Ontwerp Parkway 21

Wijziging van de plannen van de vergunningsaanvraag om te voldoen aan de voorwaarden van het advies van de overlegcommissie en de toegankelijkheid van de havenactiviteitszone te verbeteren

Verklarende nota en addendum bij het effectenrapport

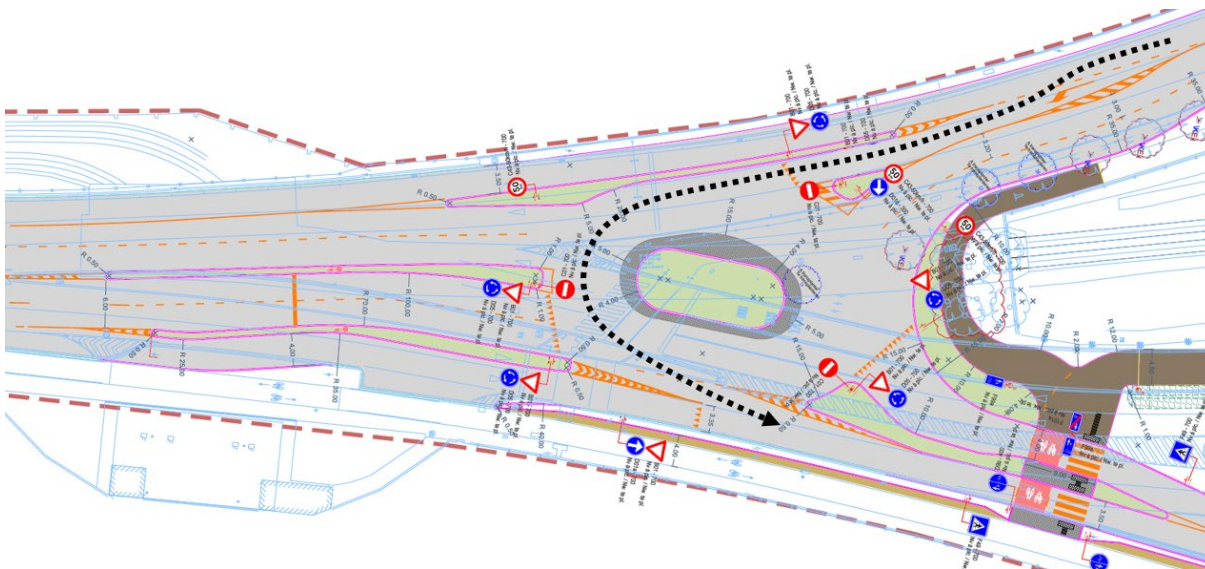
- de structuur van de Van Praetlaan herzien en 3 rijstroken behouden door het profiel op de Van Praetlaan te herzien, rekening gehouden met het statuut Auto-PLUS en Vrachtwagen-PLUS van de multimodale wegenspecialisatie van Good Move, ter garantie van de opvang van de bestaande verkeersstromen, met meer bepaald vrachtwagens en uitzonderlijke konvoaien;

De heraanleg van de Van Praetlaan werd aangepast met het oog op het behoud van 3 rijstroken voor vrachtwagens en druk autoverkeer. De heraanleg werd ook aangepast voor uitzonderlijke konvoaien.

De aan het project aangebrachte wijzigingen versterken de statussen *Auto-Plus* en *Vrachtwagen-Plus* van de Van Praetlaan, overeenkomstig de multimodale wegenspecialisatie van het plan Good Move.

Het dossier van vergunningsaanvraag, tot staving van de expertise van het bureau Tractebel Engineering en dynamische microsimulaties van het verkeer, demonstreert het behoud van de huidige capaciteit voor opvang van de bestaande verkeersstromen op alle bij het project betrokken wegen: A12; R21 (Van Praetlaan en Vuurkruisenlaan); Vilvoordsesteenweg; Koninklijk Parklaan; rotonde Dikke Linde; Mutsaardlaan; Madridlaan. Op te merken valt dat deze demonstratie is gebaseerd op de cijfers inzake verkeerspieken, voor alle rijrichtingen en alle bewegingen van uitwisseling, rekening gehouden met de verschuivingen van verkeer als gevolg van de sluiting van de Araucarialaan en tevens rekening gehouden met de verdeling van de verschillende types voertuigen (vrachtwagens en lichte voertuigen).

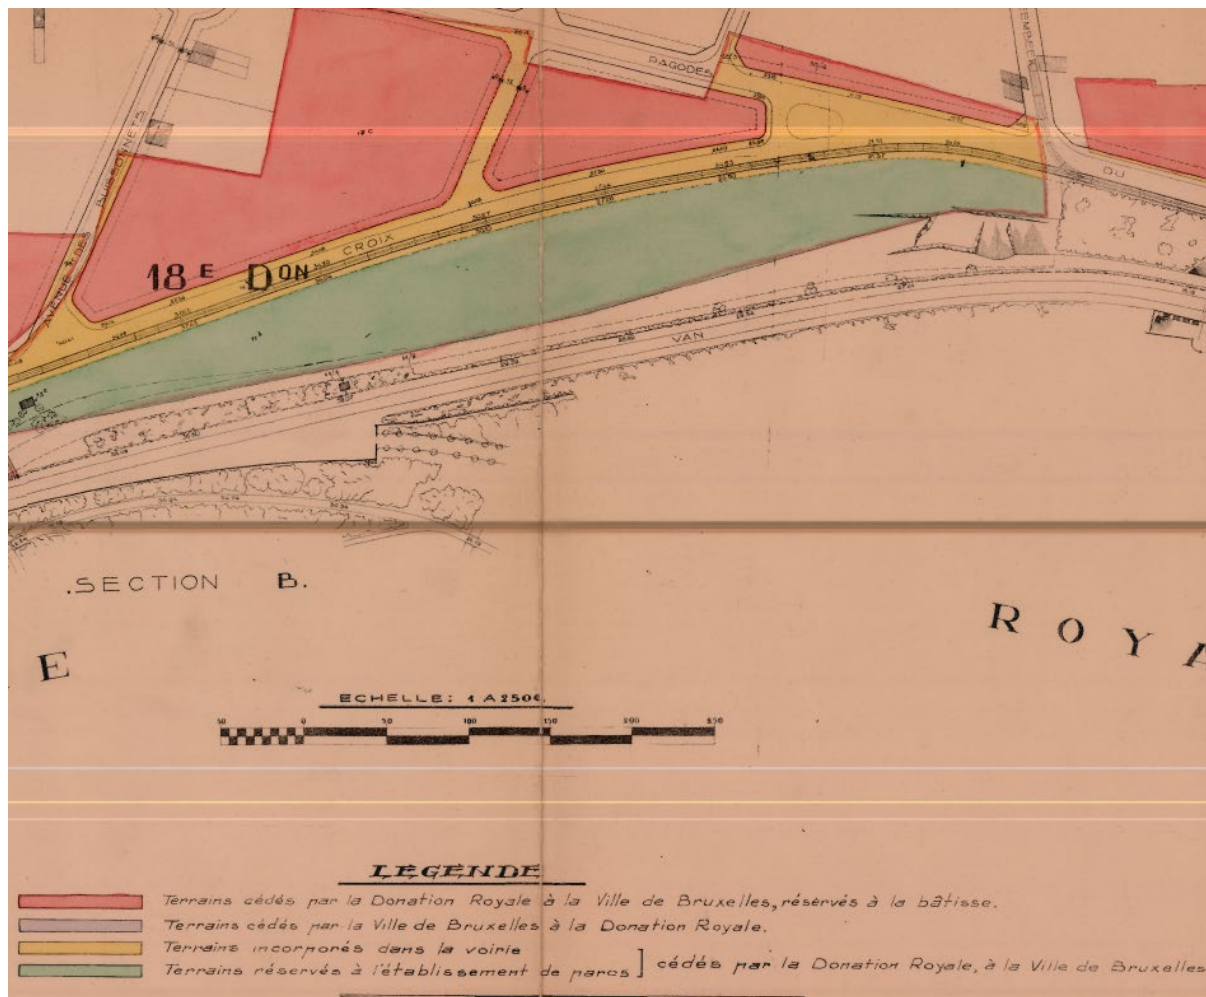
- het project toetsen aan de overeenkomst van 1949 tussen de stad en de Koninklijke Schenking, waarin onder meer is bepaald dat het gebied van de zone Heembeek uitsluitend voor beplanting wordt bestemd.

Het project lijkt niet in strijd te zijn met deze overeenkomst die, zoals blijkt uit onderstaande kaart, bepaalt dat de groene zone (waar het grootste deel van het huidige busstation zich bevindt) is gereserveerd voor de aanleg van parken. Artikel 7 van de overeenkomst bepaalt dat de grond wordt gereserveerd voor

sierbeplanting; de grond mag niet voor andere doeleinden worden gebruikt. Uittreksels uit de overeenkomst en de bij de overeenkomst gevoegde kaart staan hieronder.

Sinds de totstandkoming van deze overeenkomst blijkt uit de bestaande situatie dat de tramsporen, een deel van de R21 en de bustermibus in deze groene zone zijn aangelegd.

Het onderhavige project maakt deel uit van het exclusieve gebruik van het park en de in de overeenkomst voorgeschreven sierbeplanting.

Locatie op luchtfoto en fotografische illustraties van de 4 te kappen kastanjabomen

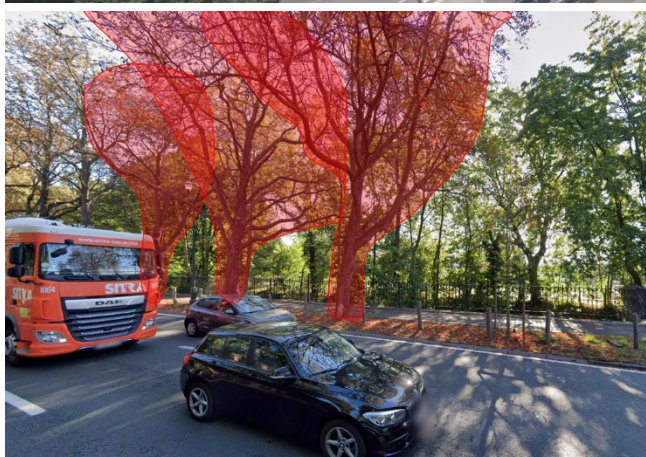
- De ontwikkeling van de rotonde begint op dertig meter met de uitlijning van kastanjabomen van de Van Praetlaan om de verbreding van de wegen mogelijk te maken die nodig zijn voor het goed functioneren van het kruispunt. Zo moeten drie oude kastanjabomen van de uitlijning worden gekapt en twee jonge kastanjabomen worden verplaatst. Ook een vierde oude kastanjeboom op de scheidingsdriehoek tussen Van Praetlaan en Vilvordsesteenweg moet eveneens gekapt worden.
